Vooroverleg- en inspraaknota voorontwerpbestemmingsplan 'Melkpad – Diepeweg'

1. Inleiding

Bijlage c. Zonnestudie
(bijlage los toegevoegd)

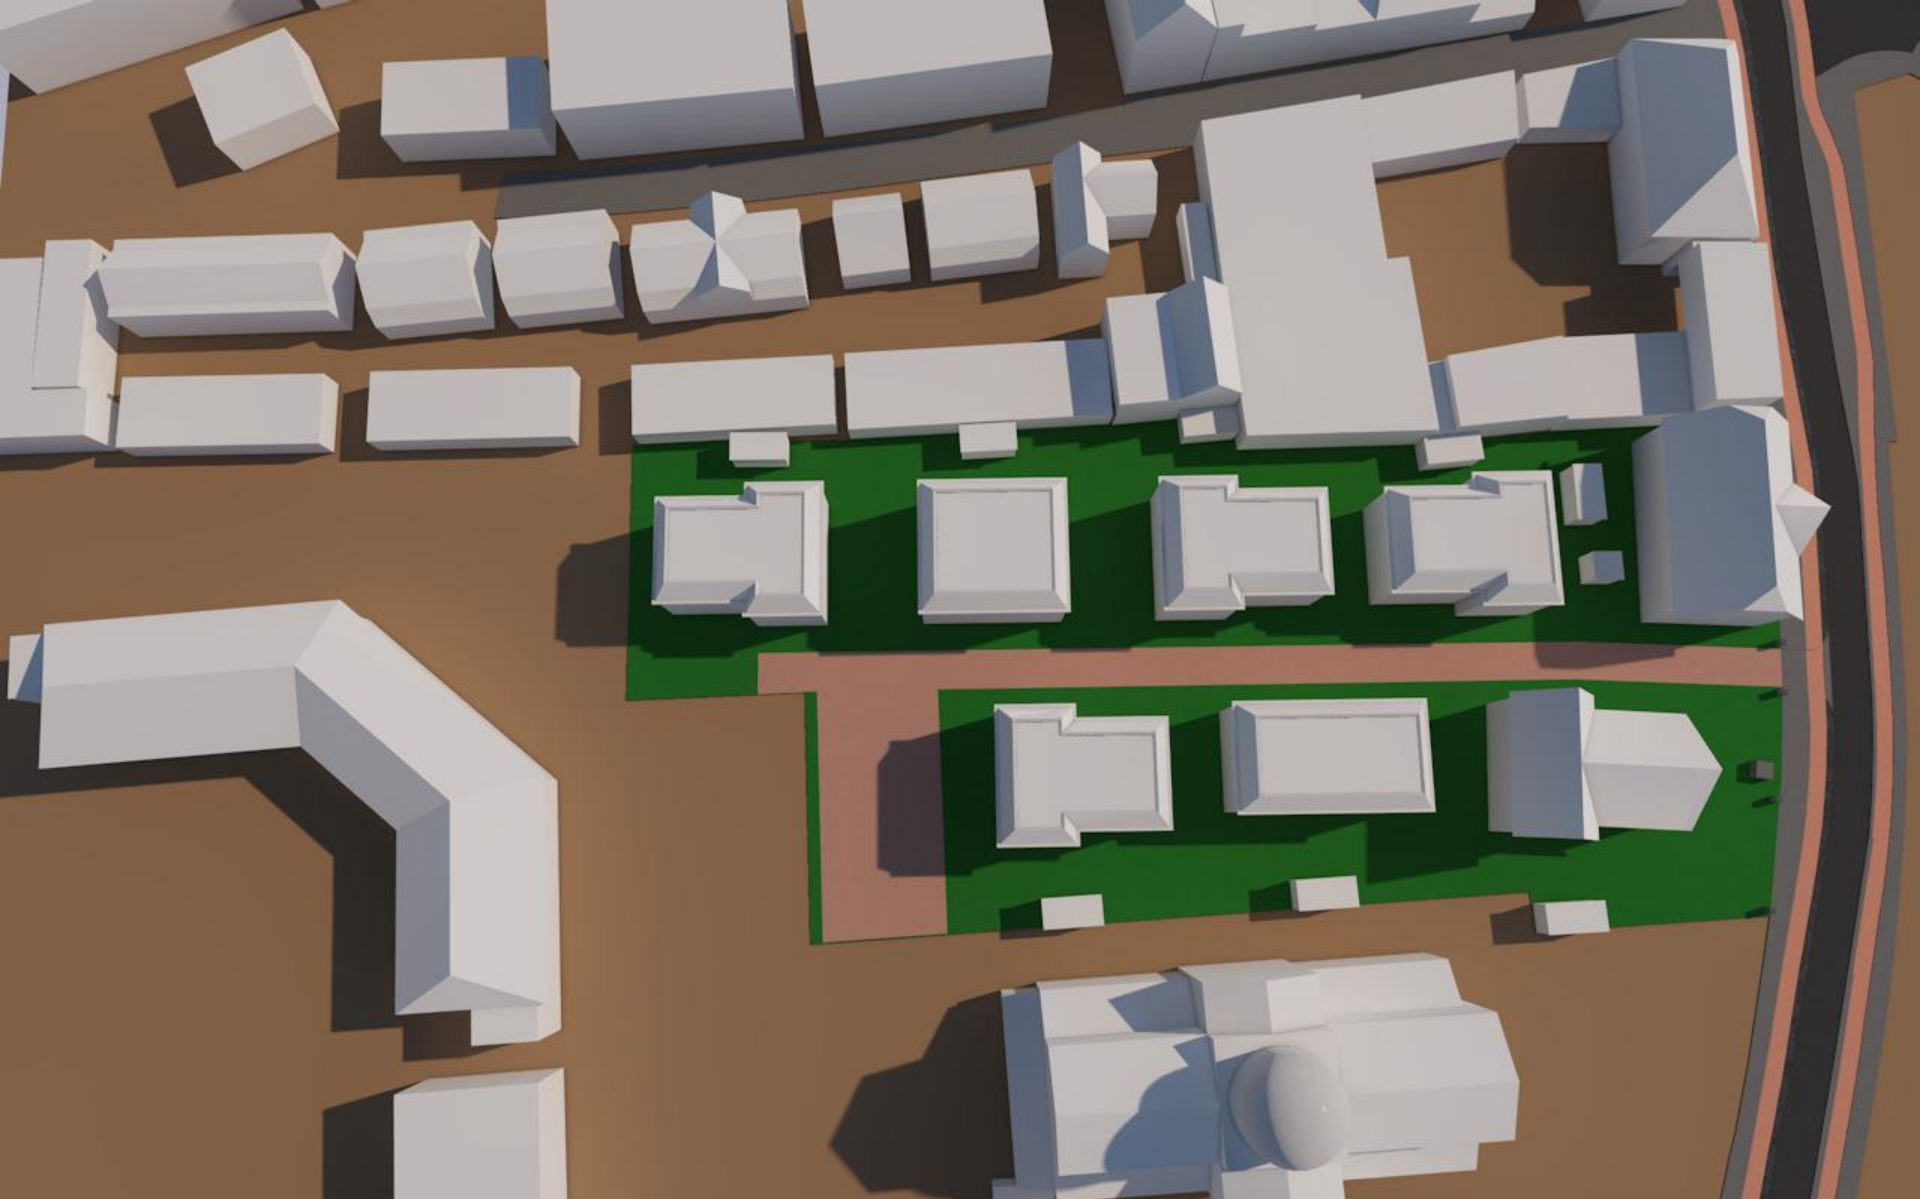
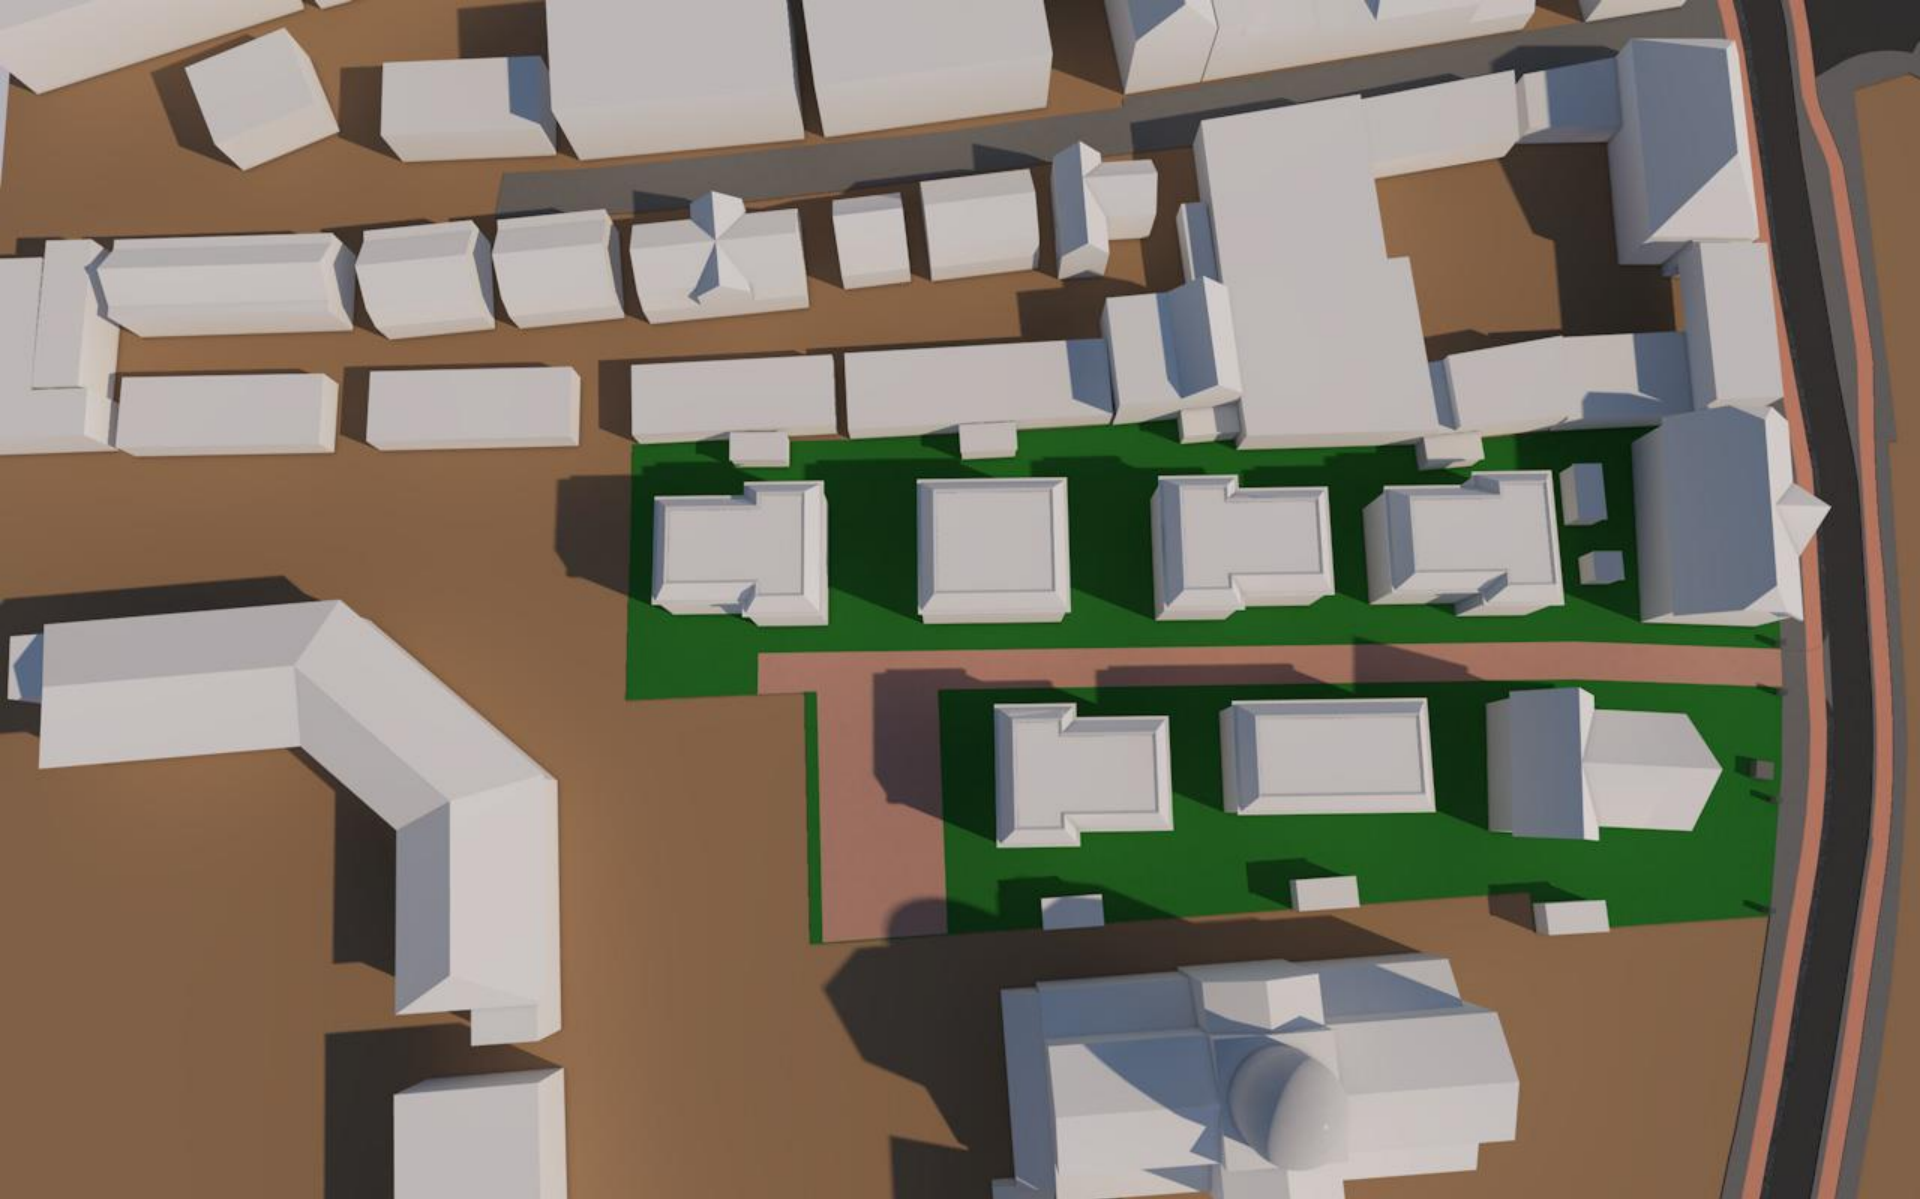
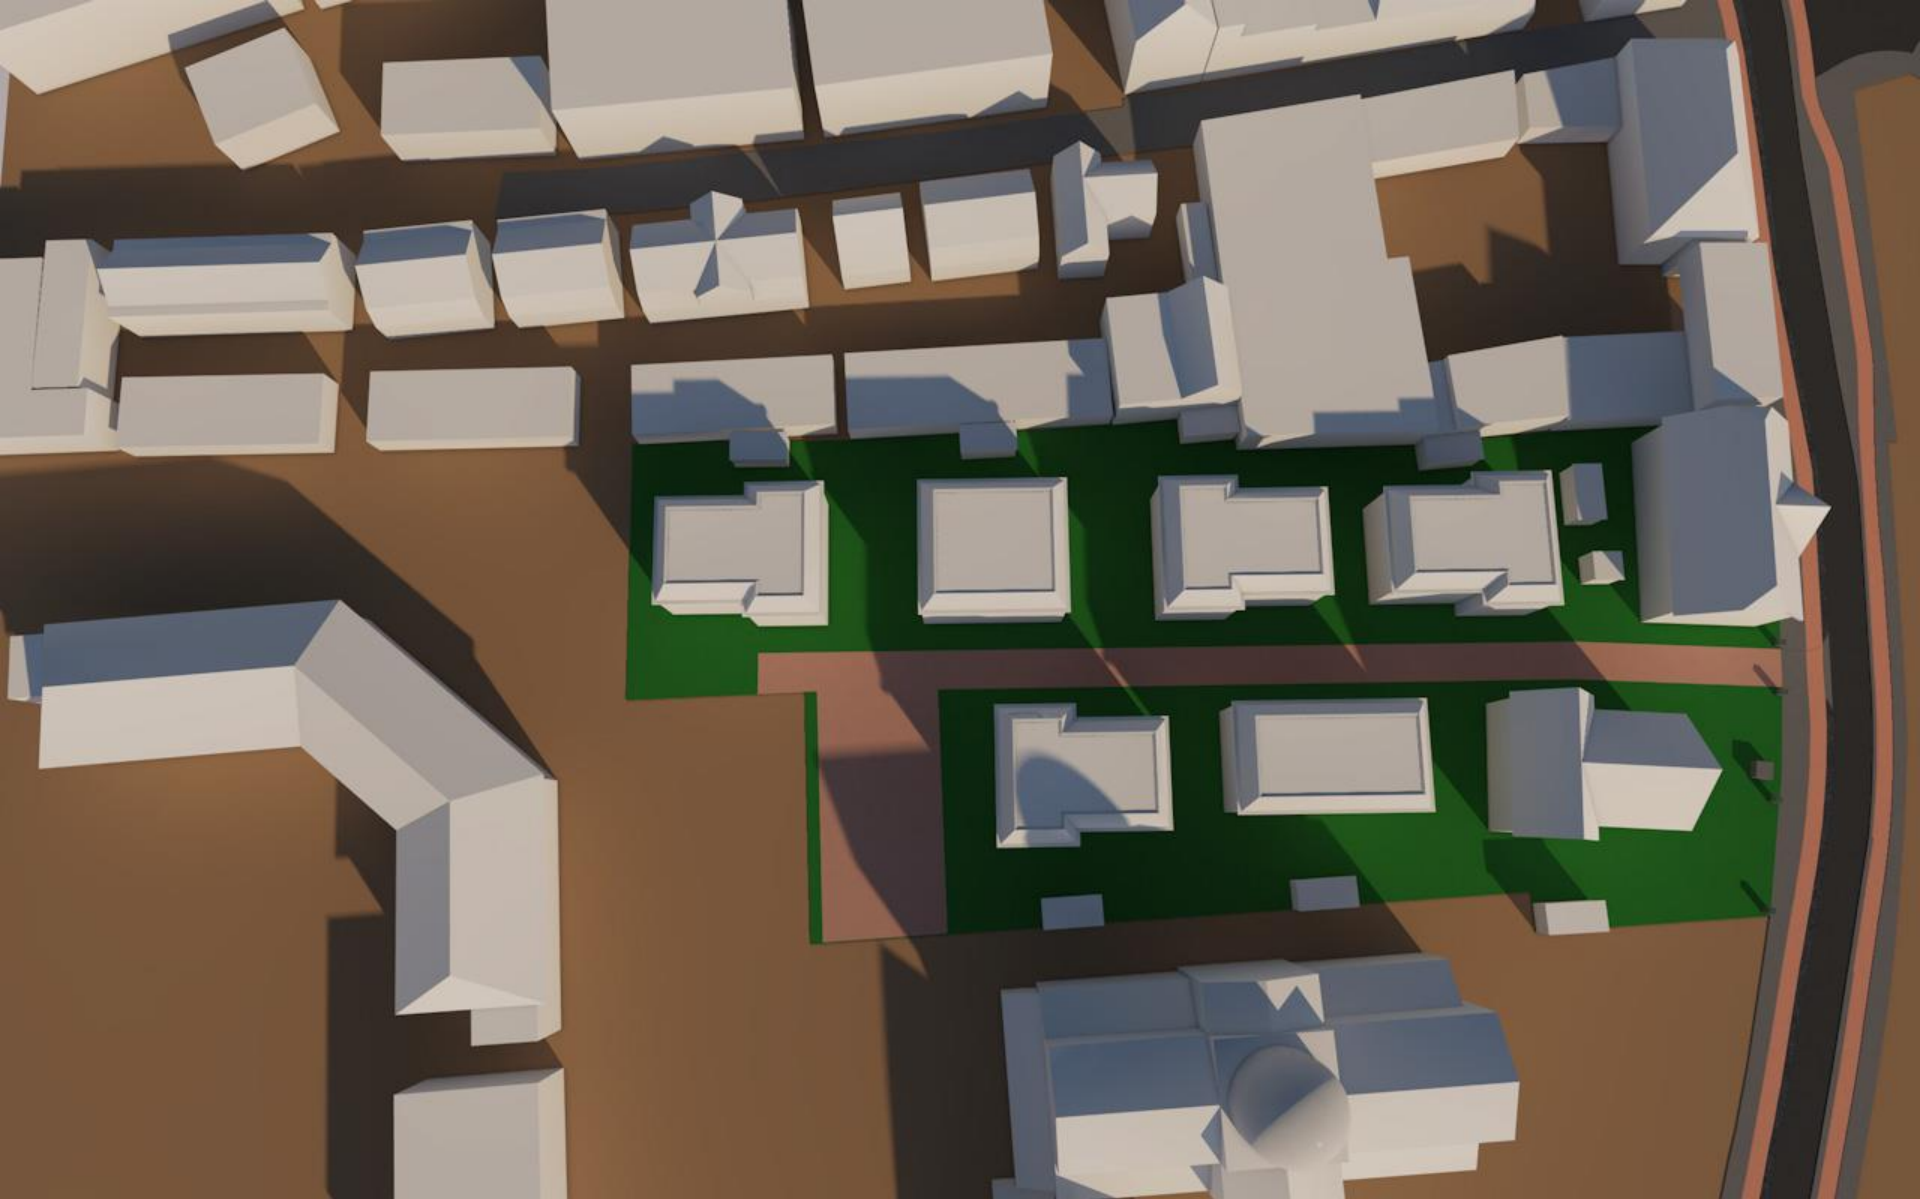
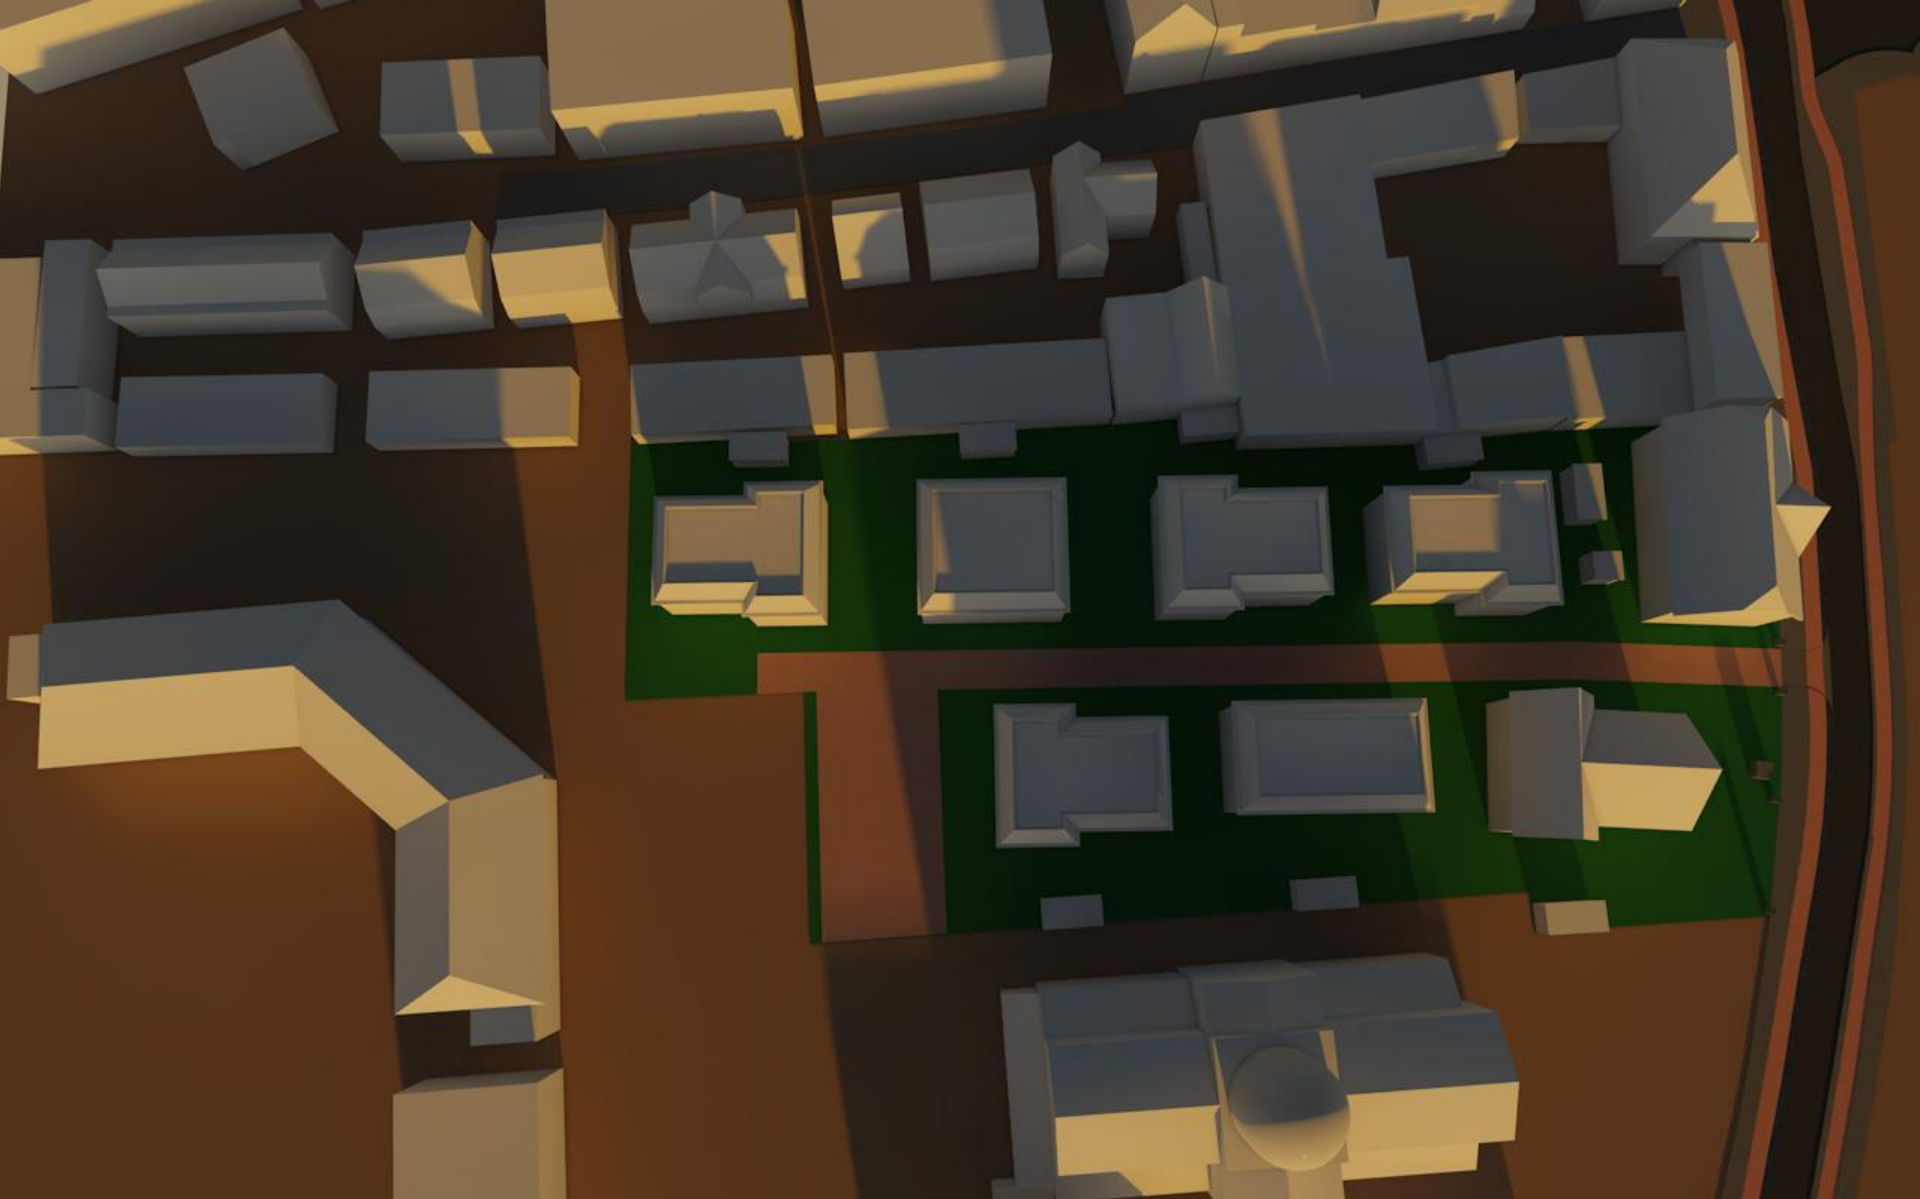
Plannen zorgen voor verlies aan (zon)licht. Gevraagd wordt om een bezonningsstudie. Er is zorg dat de lichtopbrengst van zonnepanelen (Diepeweg 23) achteruit gaat. Het appartementengebouw haalt alle (zon)licht weg van terrassen van verhuurde appartementen op de nummers 11 en 13.

Ontwikkelaar Lingotto heeft een zonnestudie opgesteld, die als bijlage c onderdeel is van deze nota. Alleen voor de percelen aan de Diepeweg is er beperkte schaduwwerking als gevolg van de plannen voor het Nefkens-terrein.
